**Forum mondial de l'harmonisation
des Règlements concernant les véhicules**

Groupe de travail de la sécurité passive

Règlement n° 44 (Dispositifs de retenue pour enfants)**Proposition de complément 14 à la série 04 d'amendements
au Règlement n° 44 (Dispositifs de retenue pour enfants)****Communication de l'expert de la France***

« Figure 7

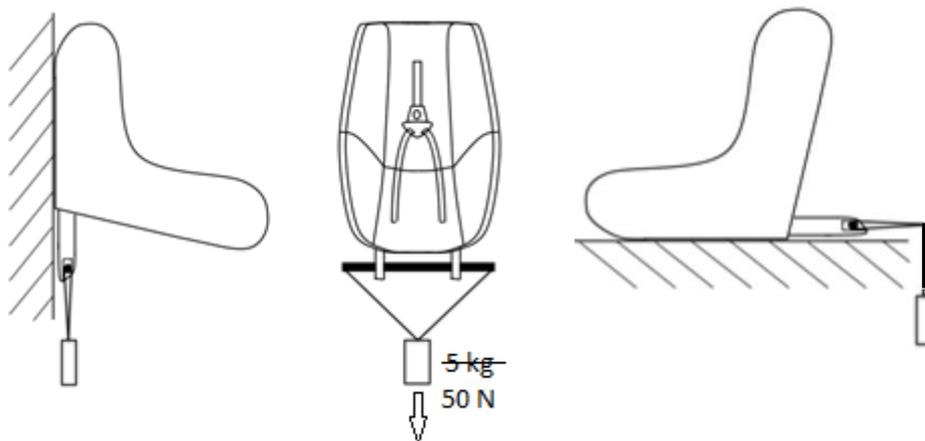
« 8.2.9 Le siège complet, ou le composant équipé des attaches ISOFIX (embase ISOFIX, par exemple), s'il comporte un bouton d'ouverture, est fixé rigidement sur un banc d'essai de manière que les attaches ISOFIX soient alignées ~~verticalement~~ comme le montre la figure 7. Un barreau de 6 mm de diamètre et de 350 mm de longueur est fixé aux attaches ISOFIX. Une ~~masse~~ **force** de ~~5 kg~~ **50 ± 1 N** doit être ~~attachée~~ **appliquée** aux extrémités du barreau. ».

Figure 7, modifier comme suit :

Les deux options sont admises du moment qu'une force de 50 N est appliquée.
